2.2 (2) K断層

薄片試料観察(H24-D1-3 深度57.20m)

第536回審査会合
机上配付資料1 修正後

連続性評価の具体的プロセス(防潮堤等, 起点破碎部:H27-Br-4, ①)

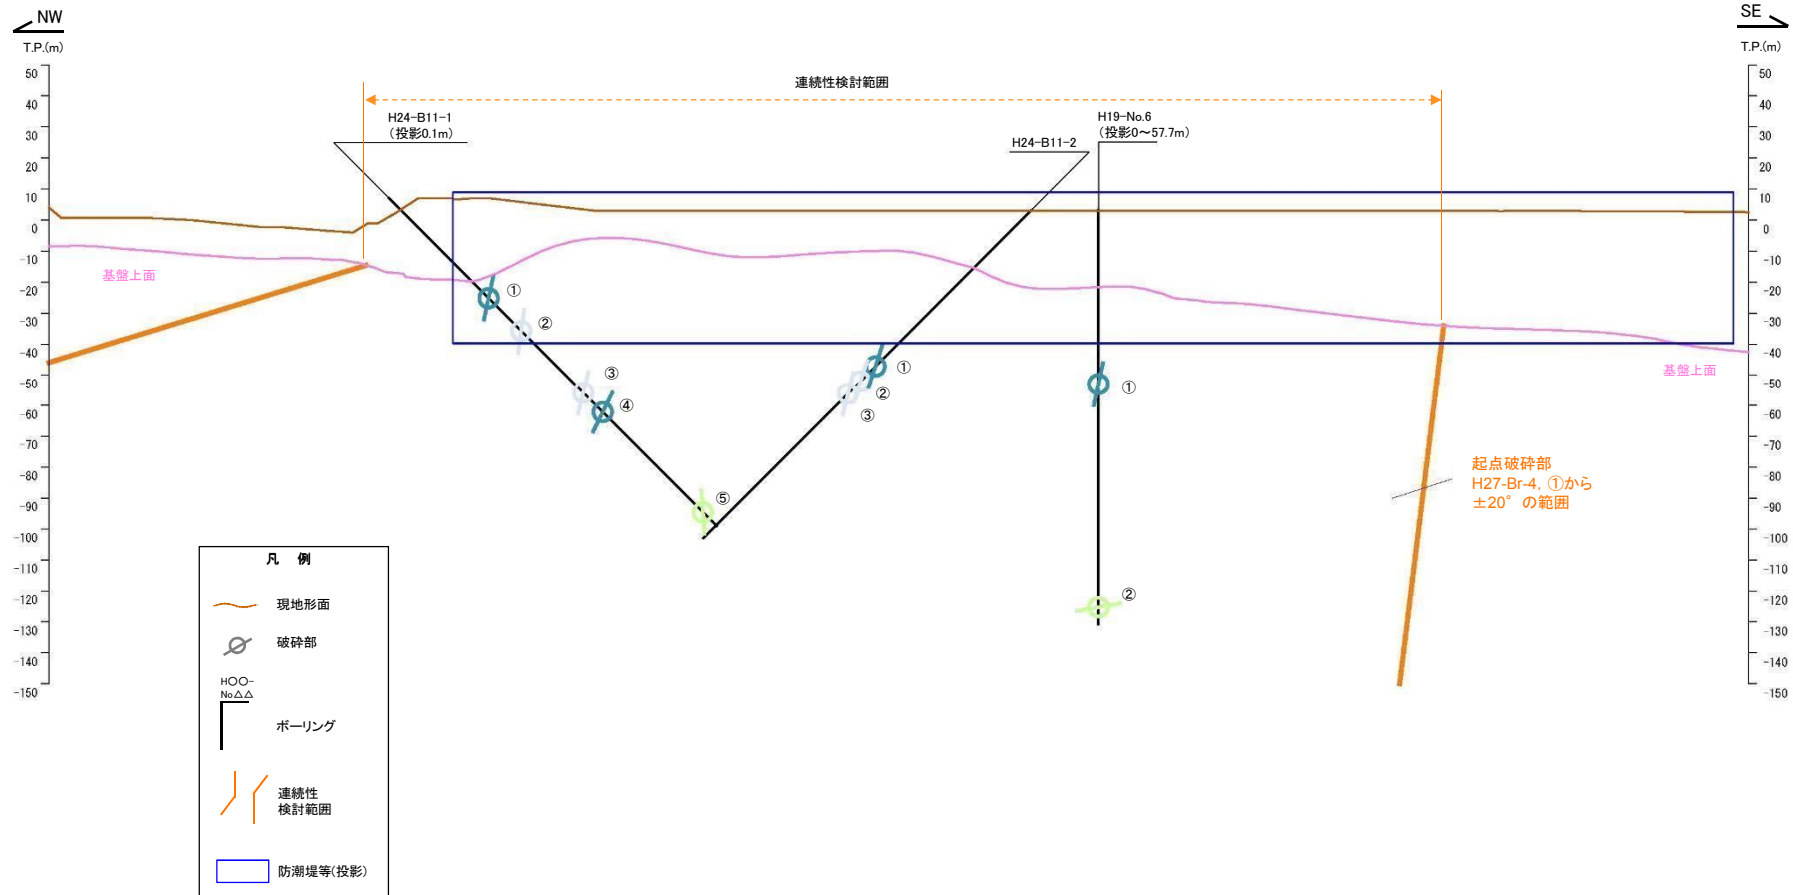
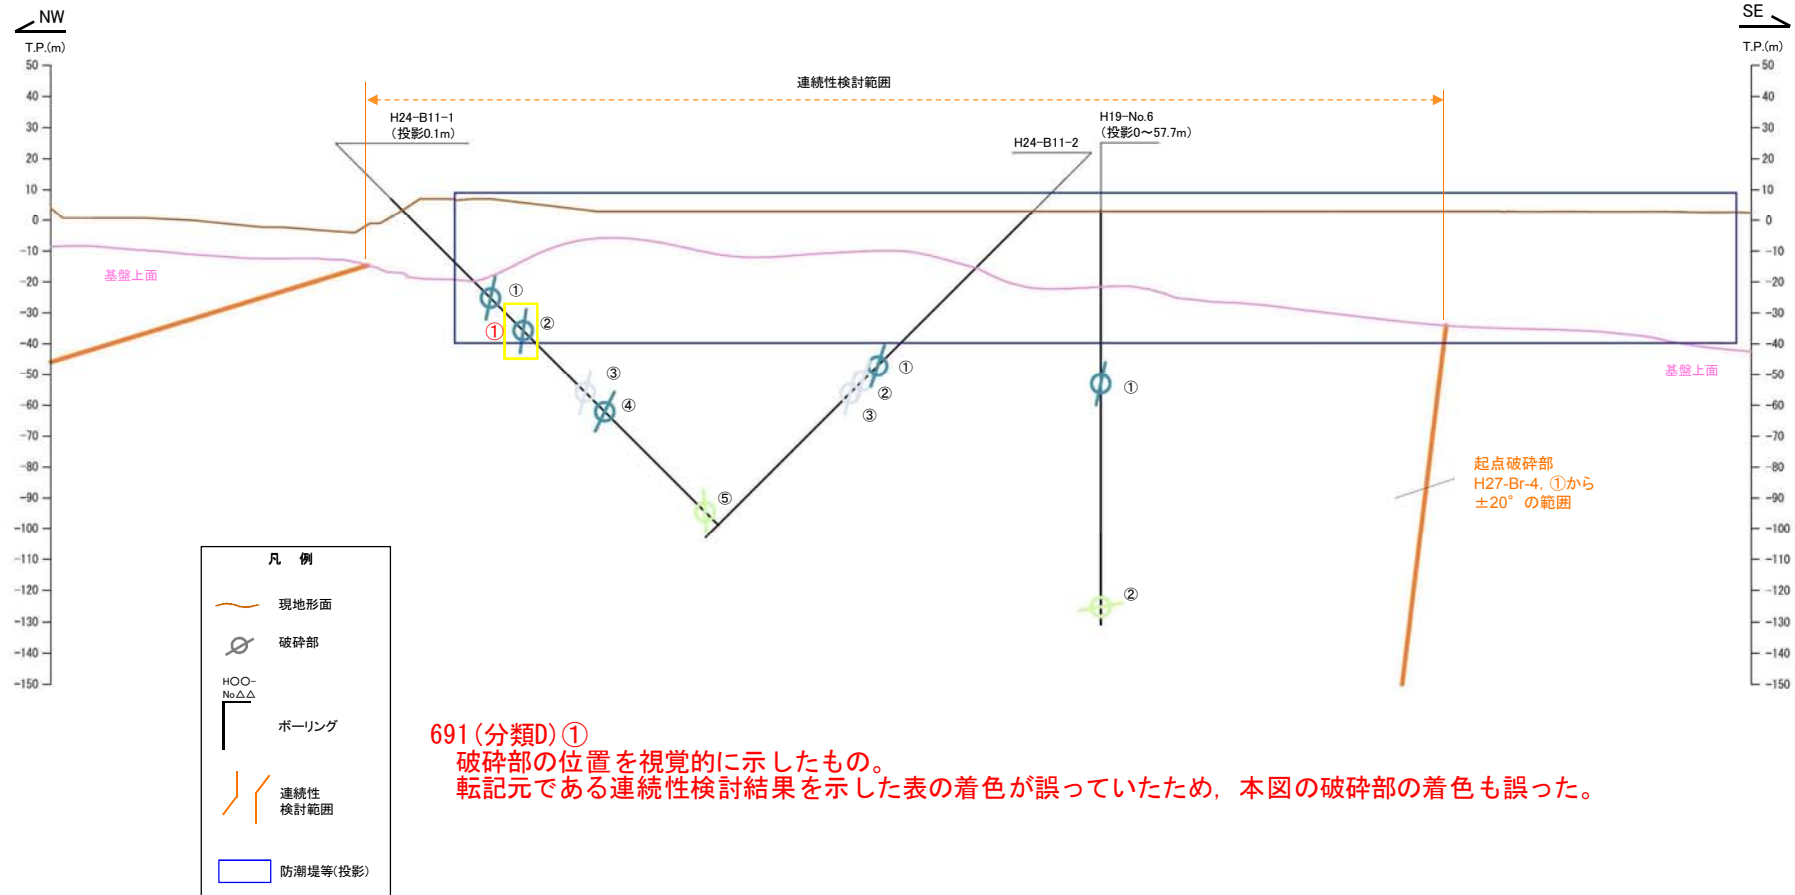
691 (分類D) ①
 破碎部の位置を視覚的に示したものの、
 転記元である連続性検討結果を示した表の着色が誤っていたため、本図の破碎部の着色も誤った。

連続性評価の具体的プロセス(防潮堤等, 起点破碎部:H24-B11-1, ②-N)

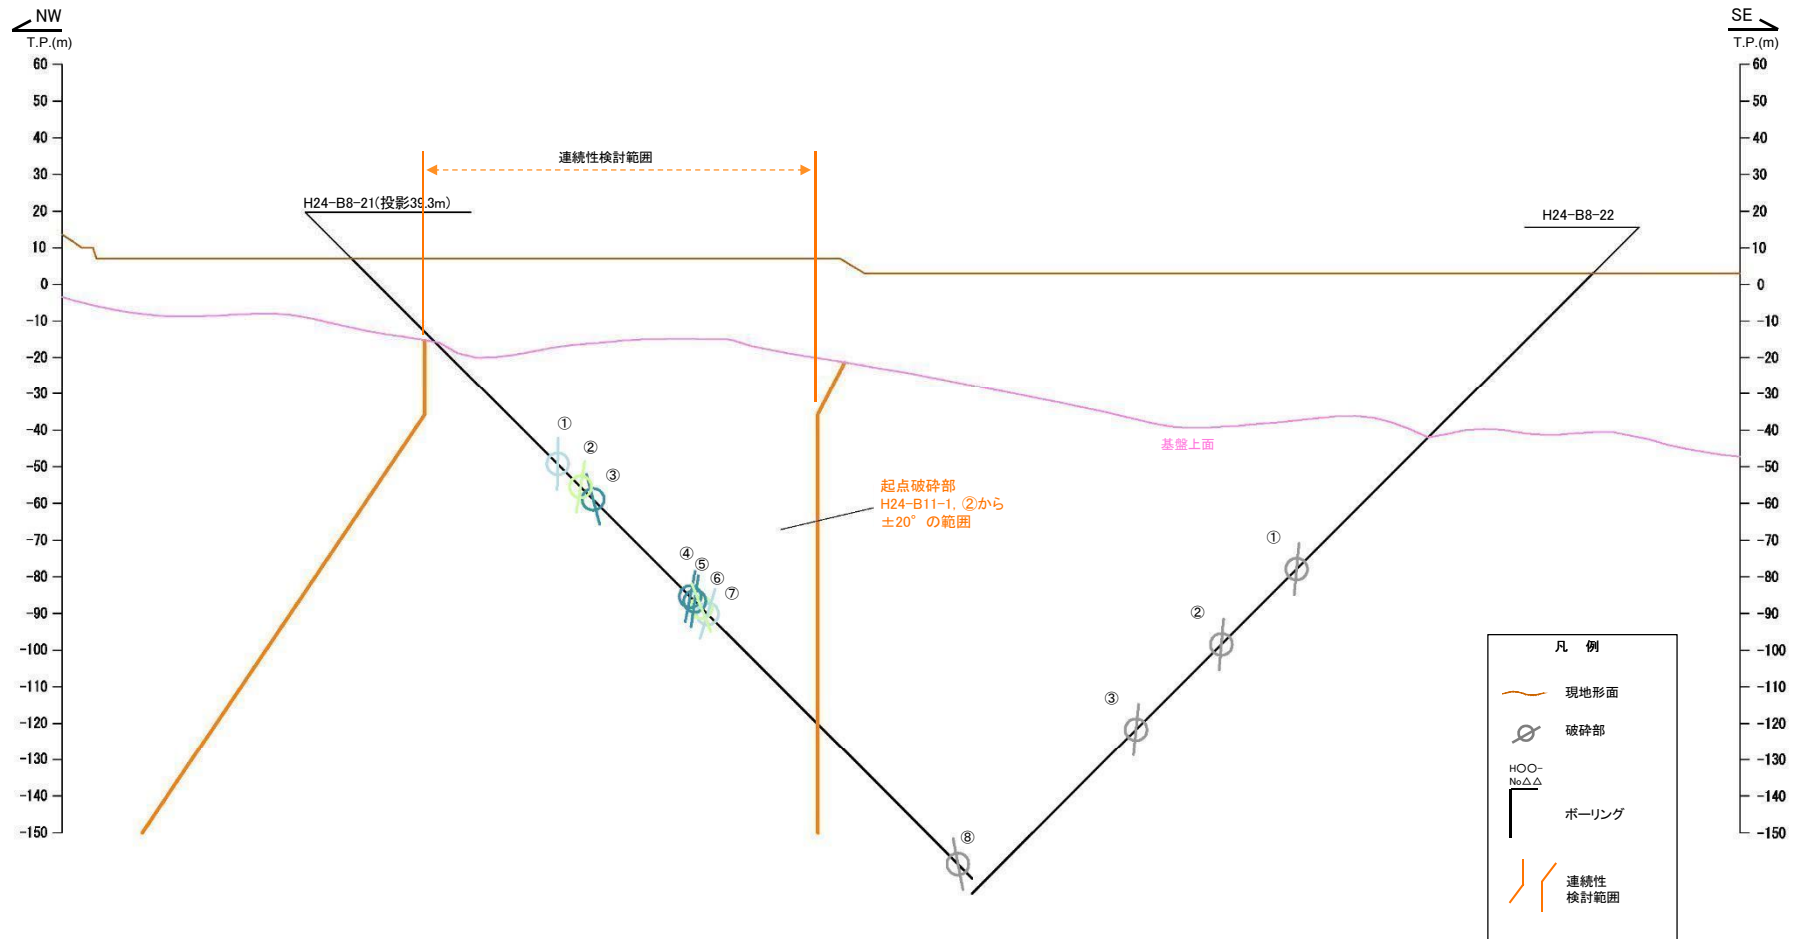
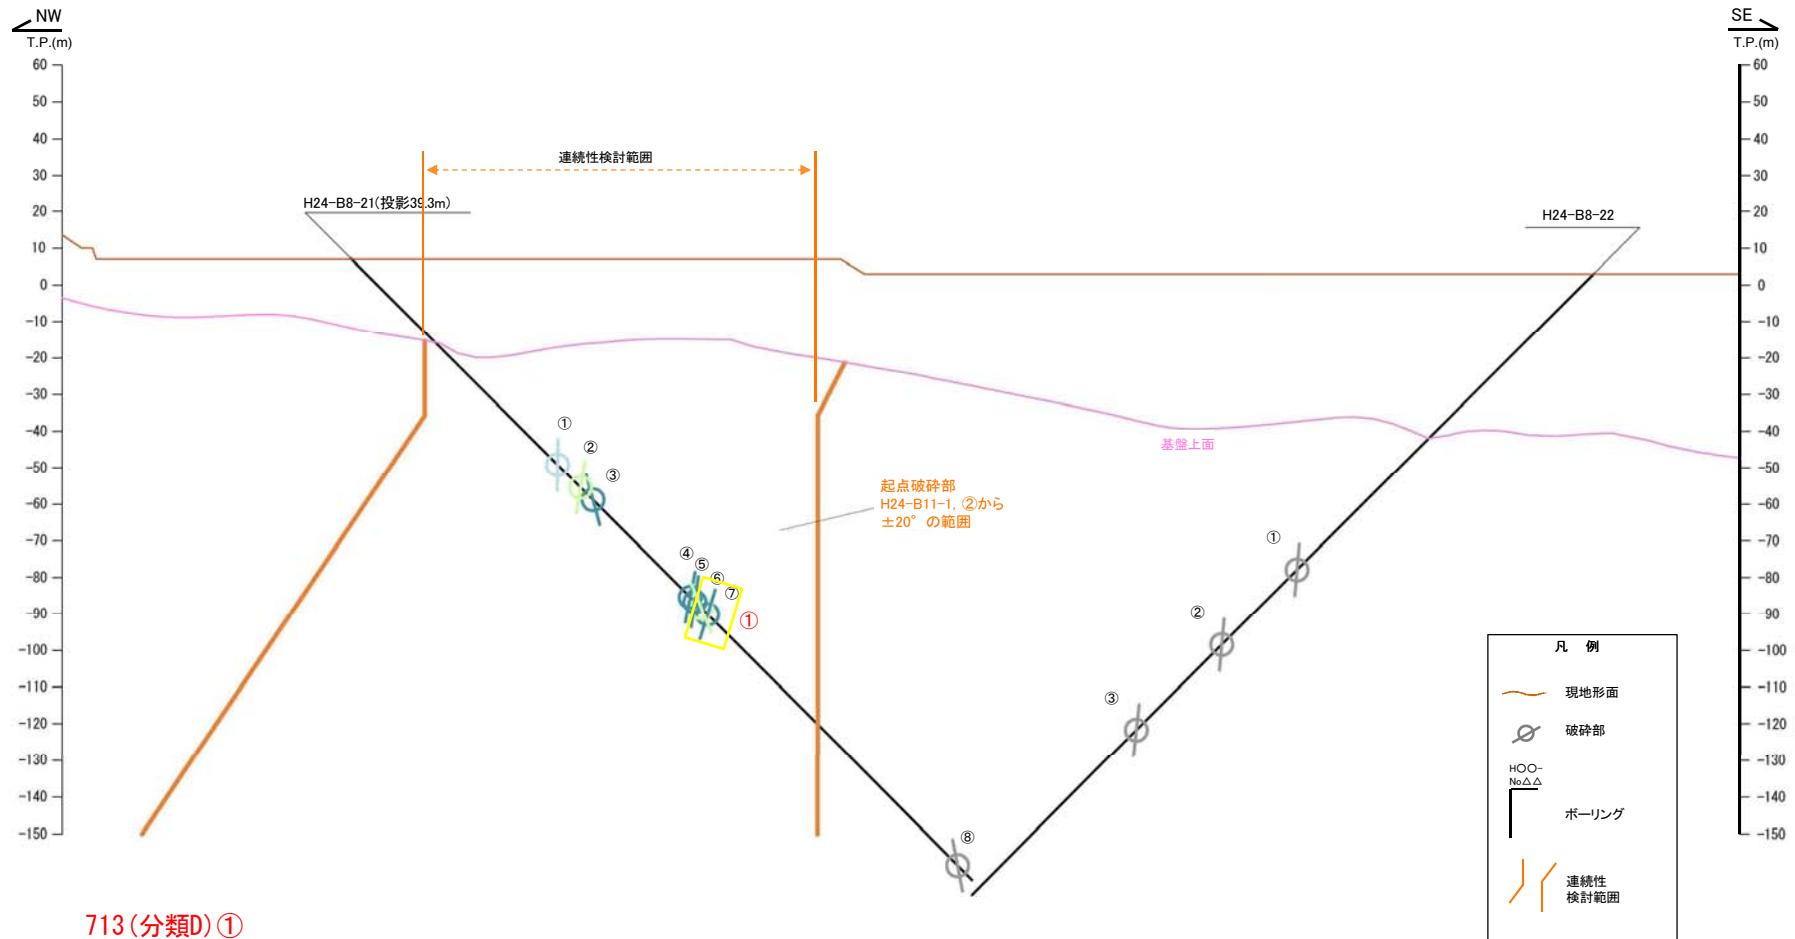
713(分類D)①
 破碎部の位置を視覚的に示したものの。
 転記元である連続性検討結果を示した表の着色が誤っていたため、本図の破碎部の着色も誤った。

連続性評価の具体的プロセス(防潮堤等, 起点破碎部:H24-B8-21, ①)

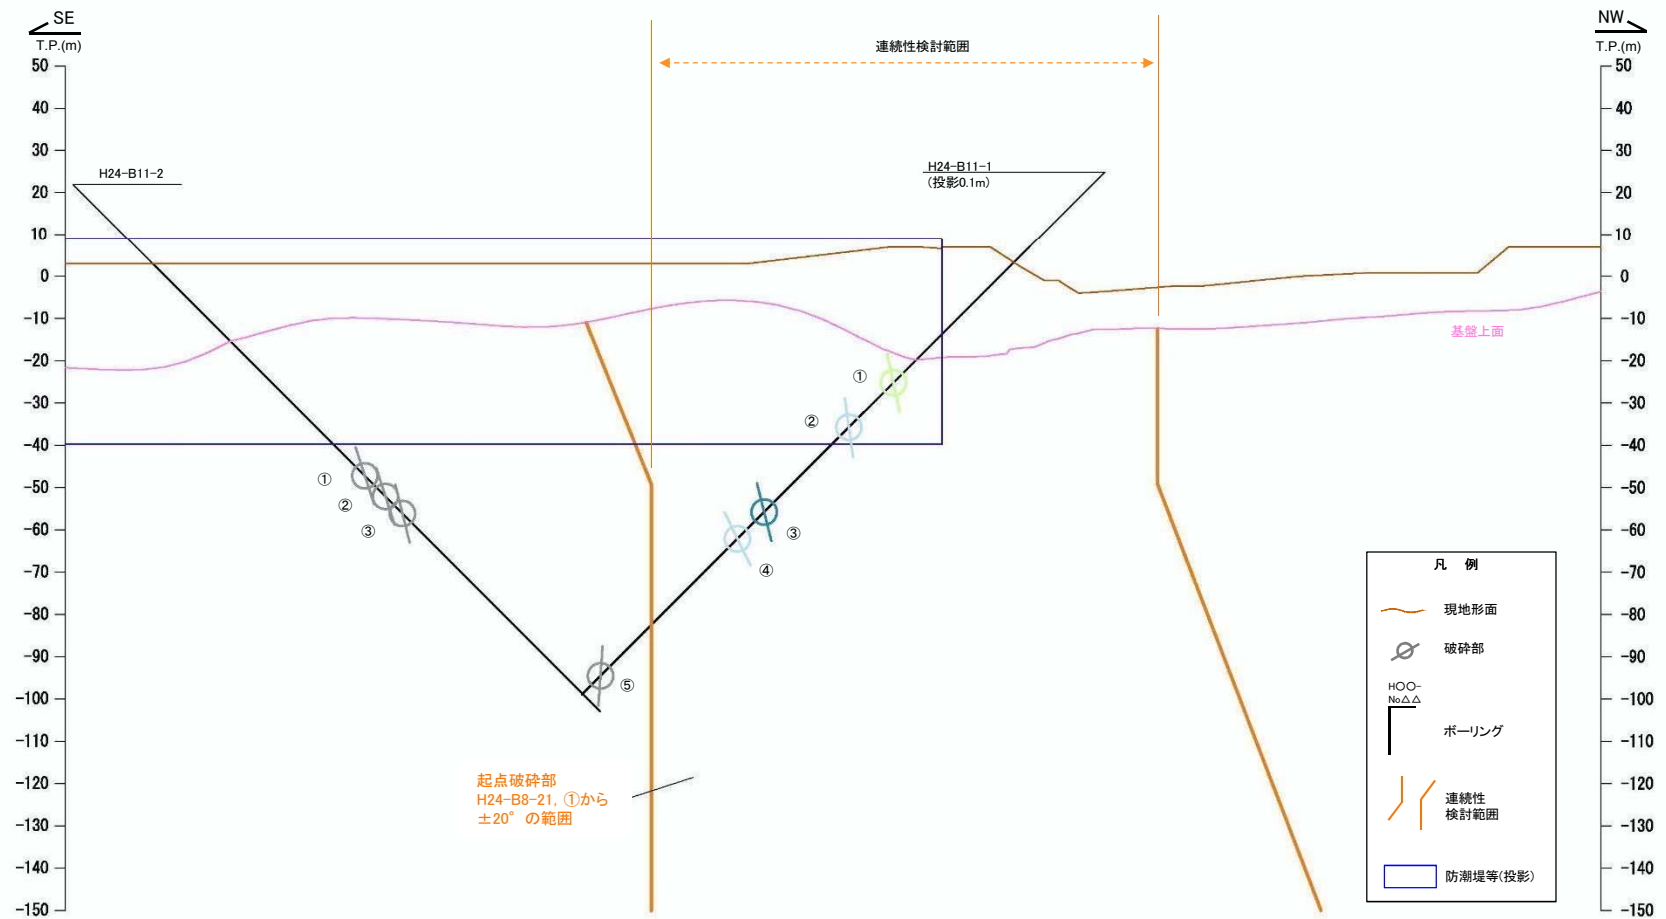
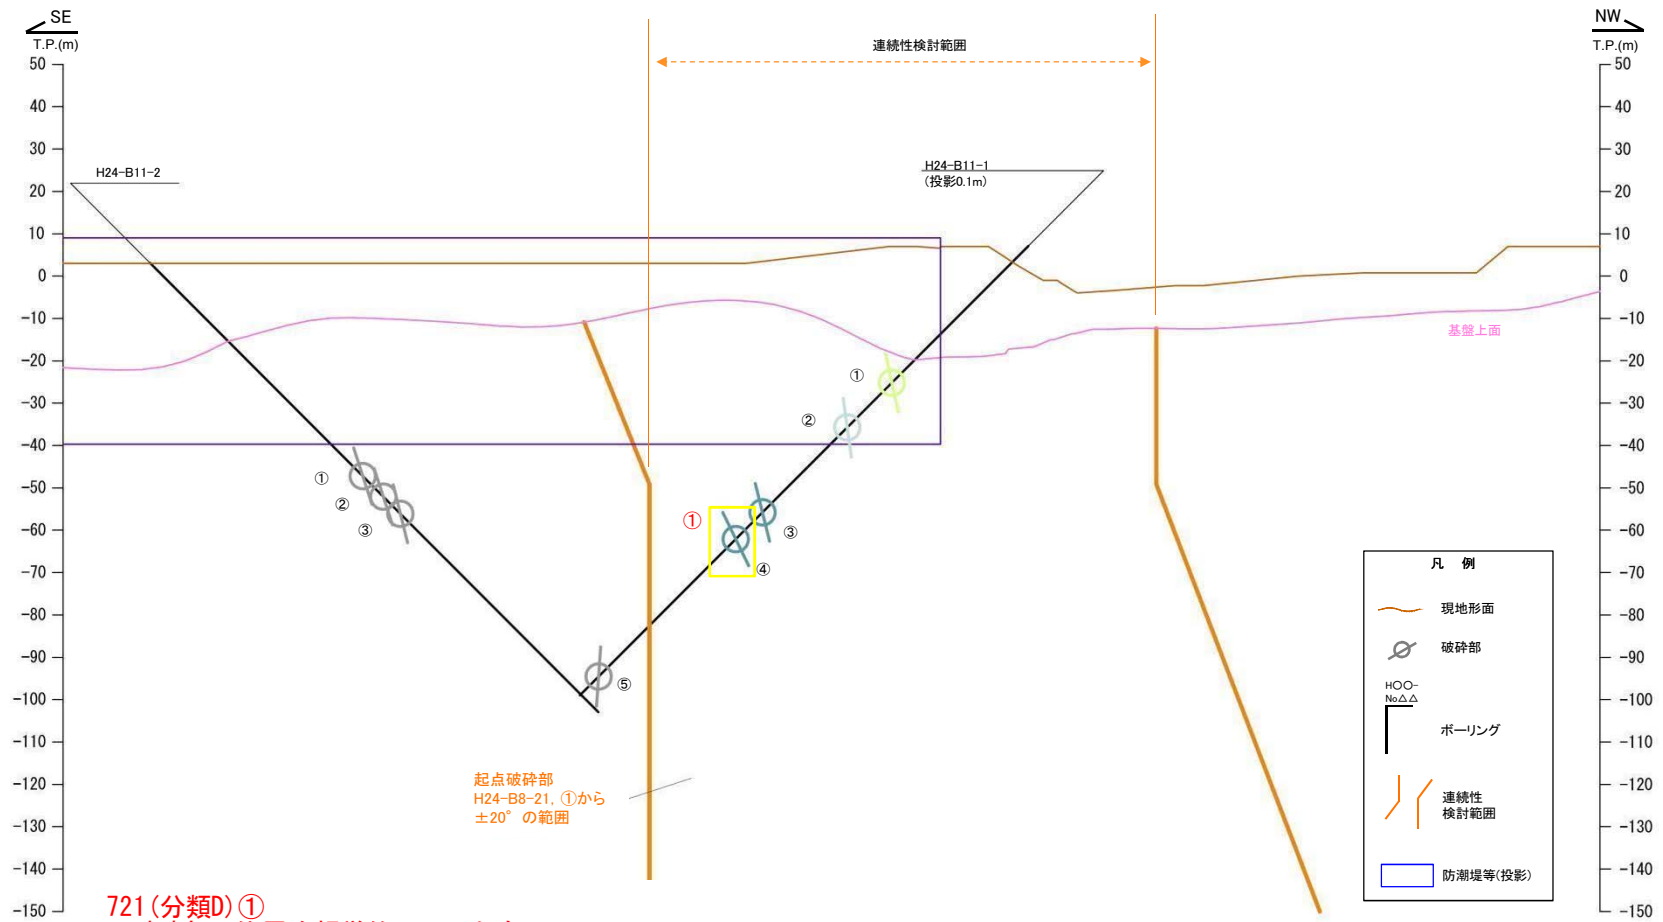
721(分類D)①
破碎部の位置を視覚的に示したものの、
転記元である連続性検討結果を示した表の着色が誤っていたため、本図の破碎部の着色も誤った。
